生産終了商品

温度調節器

形E5B2-

形E5CN

生産終了商品との相違点

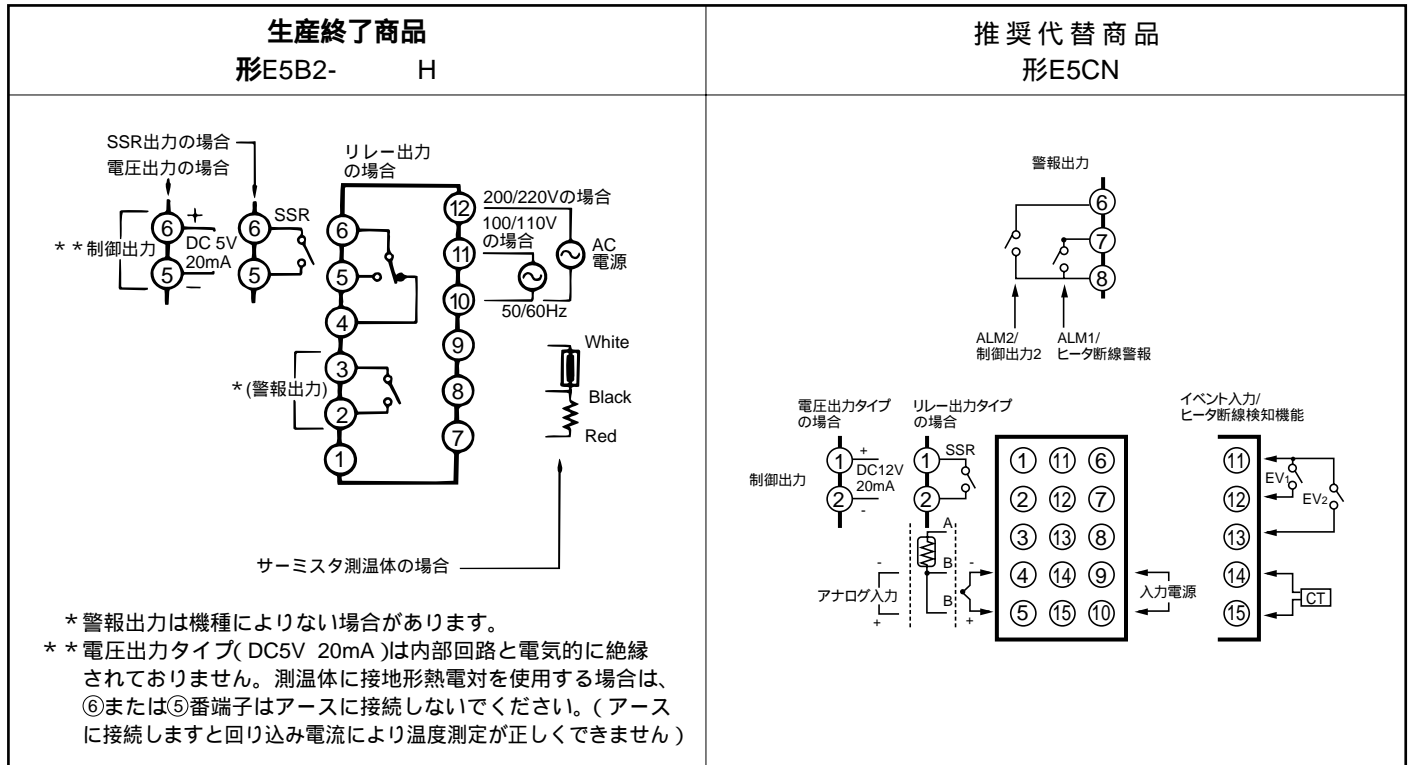
形E5B2- Hで使用している比率式サーミスタは形E5CNには使用できませんので、代替の際には測温体とセットで交換をお願いします。
(代替例を参照ください)

形式	本体の色	外形寸法	配線接続	取付寸法	定格性能	動作特性	操作方法
形E5CN	×	×	×	× (測温体)			×
